**Oggetto: D.Lgs. 152/2006 e s.m.i. Procedura di Verifica di Assoggettabilità a VIA.**

**Progetto: "Nuovo impianto frantoio inerti", Comune Oleggio Castello. Proponente: Arona Scavi dei Fratelli Castelli S.r.l. - Trasmissione Contributo Tecnico-Scientifico.**

**CONTRIBUTO TECNICO-SCIENTIFICO**

**Progetto: “Nuovo impianto frantoio inerti”**

Figura 3: planimetria del nuovo impianto in progetto (Tav. 2)

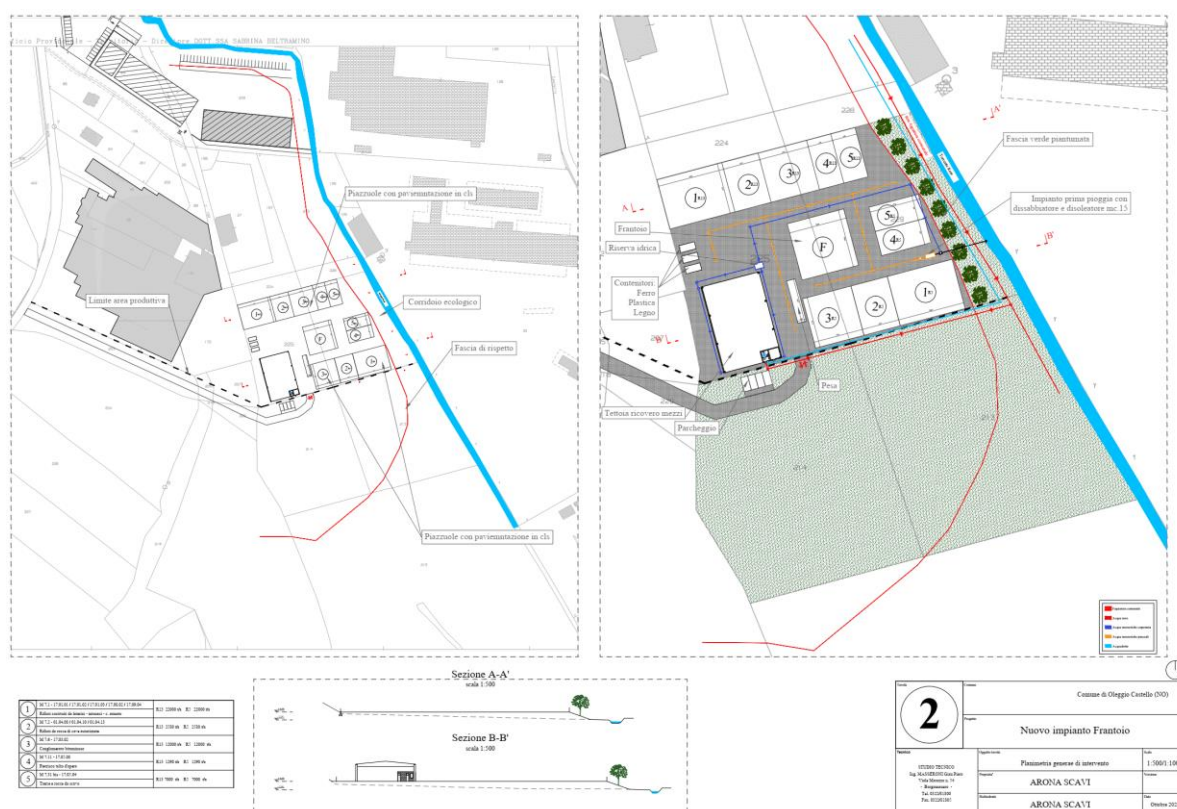
1. Indicare nella tavola di progetto il limite della Rete ecologica individuata dal PRGC.

2. Dettagliare gli interventi di mitigazione proposti anche tramite presentazione di un elaborato grafico (planimetria e sezioni).
3. Vista la presenza della rete ecologica provinciale in adiacenza al perimetro dell'impianto di progetto, si richiede di fornire una caratterizzazione della vegetazione presente presso le sponde del Rio Rese, nell'area limitrofa al sito di progetto, proponendo, qualora necessario, un piano di riqualificazione e miglioramento della vegetazione presente.

Figura 4: estratto Tavola P6 del PRGC di Oleggio Castello pubblicata sul sito istituzionale del Comune <https://www.comune.oleggiocastello.no.it/portals/1172/SiscomArchivio/8/8.jpg>

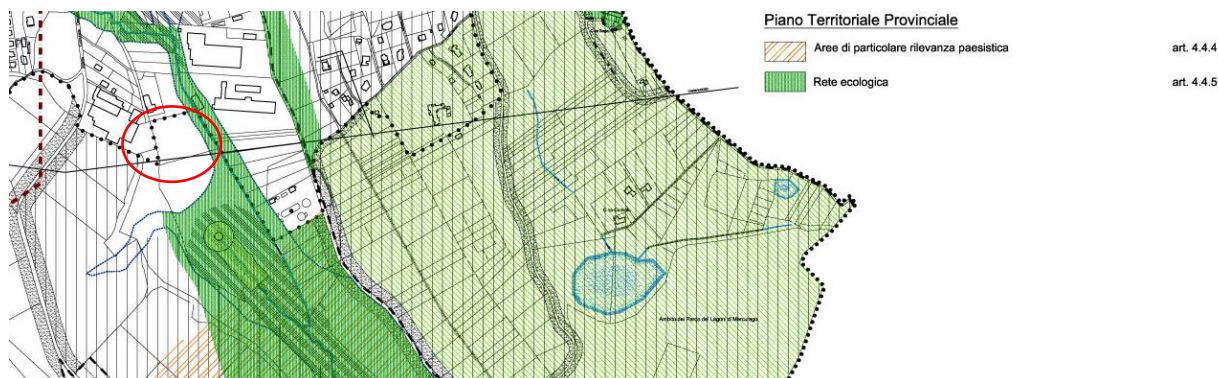
L'area interessata dal progetto risulta limitrofa alla rete ecologica definita dal Piano Territoriale Provinciale e recepita dal PRGC di Oleggio Castello (Figura 4).

Nel merito il Proponente dichiara (SPA, pag. 46): *“Rispetto al PTP, in particolare per quanto attiene la Rete Ecologica – Art. 2.8 delle NTA, le NTA del PRGC vigente già prevedono l'inedificabilità delle aree ricomprese nei corridoi stessi e garantendone di fatto la continuità. Dopo attenta verifica si evince che l'area di progetto NON risulta interferita dalla Rete ecologica provinciale”*. A tal proposito la scrivente Agenzia richiede quanto segue:

Figura 8: stato di progetto attività di recupero fontanile

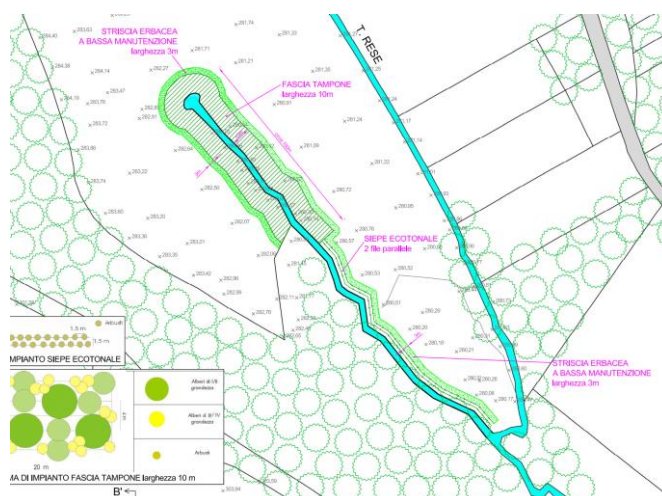
Viene proposto un piano di manutenzione/gestione delle opere di compensazione, con contenimento delle specie alloctone, per i 2 anni successivi all'impianto. A tal proposito la scrivente Agenzia richiede:

6. Integrare il cronoprogramma delle attività di cantiere con gli interventi di compensazione, prevenendo la realizzazione di detti interventi il prima possibile. Prevedere che le attività di manutenzione abbiano durata almeno pari a 3 anni successivi all'impianto.

Figura 9: dettaglio Allegato 1 "Piano di gestione acque meteoriche"

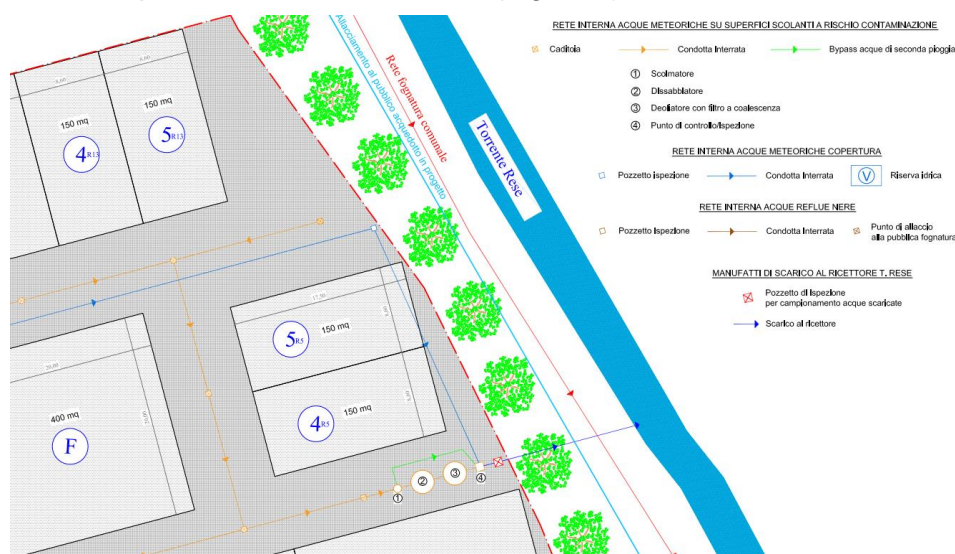
7. In merito alla progettazione del sistema di depurazione delle acque di prima pioggia si chiede il rispetto dei disposti del Regolamento Regionale n. 1/R del 20/2/2006 e s.m.i., in particolare dell'Allegato A. Nel dettaglio, il progetto risulta carente in quanto non è stata prevista la vasca per la raccolta delle acque di prima pioggia, così come previsto dal RR.

8. Verificare con il gestore del ciclo idrico integrato la possibilità di recapitare le acque di prima pioggia trattate, in pubblica fognatura.
9. Si osserva che il pozzetto d'ispezione delle acque di prima pioggia non può essere il recapito delle acque provenienti dal tetto del capannone, che potranno essere immesse a valle. Ai fini della verifica dell'efficacia dell'impianto di depurazione delle acque di prima pioggia, si richiede l'inserimento di un ulteriore pozzetto di ispezione e controllo, allocato al termine dell'impianto di depurazione prima dell'immissione di altre acque (rete acque di seconda pioggia e rete interna acque meteoriche di copertura).

10. In merito alla vasca di riserva idrica per le acque meteoriche provenienti dalla copertura del porticato si osserva che a pag. 17 dello SPA il volume della vasca è indicato pari a 15m<sup>3</sup>, diversamente a pag. 7 del "Piano di gestione acque meteoriche" detto volume è pari a 21m<sup>3</sup>, si invita il Proponente a precisare in maniera univoca tale dimensione.
